Vår ref.
24/06447-7

Vår dato:
14.10.2024

Svalbard lufthavn AS - ENSB - Varsel om oppstart av planarbeid - Delplan Svalbard lufthavn - Etablering av LBG-energianlegg - Plan-ID D63 - Uttalelse fra Avinor

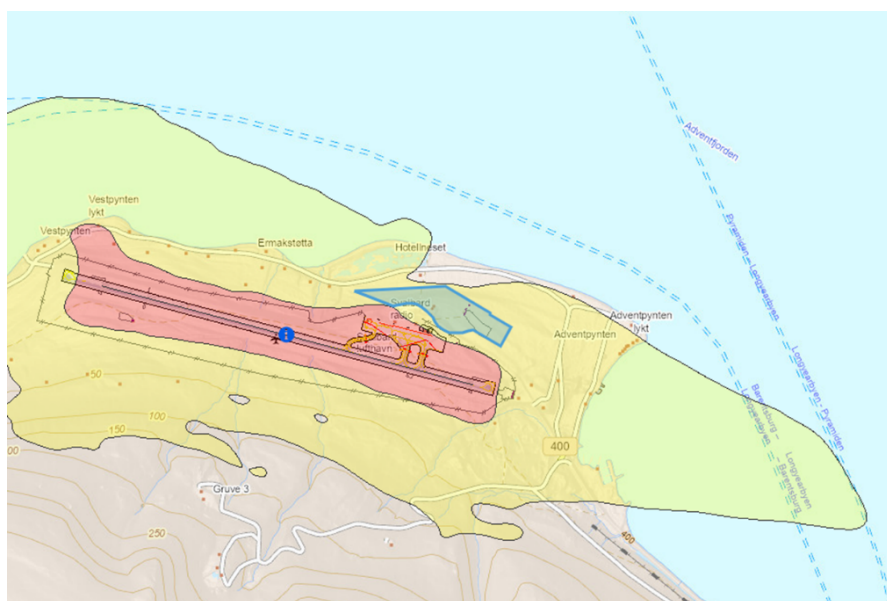
Gjeldende flystøysonekart for Svalbard lufthavn er beregnet av SINTEF, rapport 2019:01361, datert 05.12.2019, i henhold til retningslinje T-1442.

Til orientering ligger planområdet innenfor gul flystøysone, vist med blå farge på utsnitt av flystøysonekartet nedenfor.
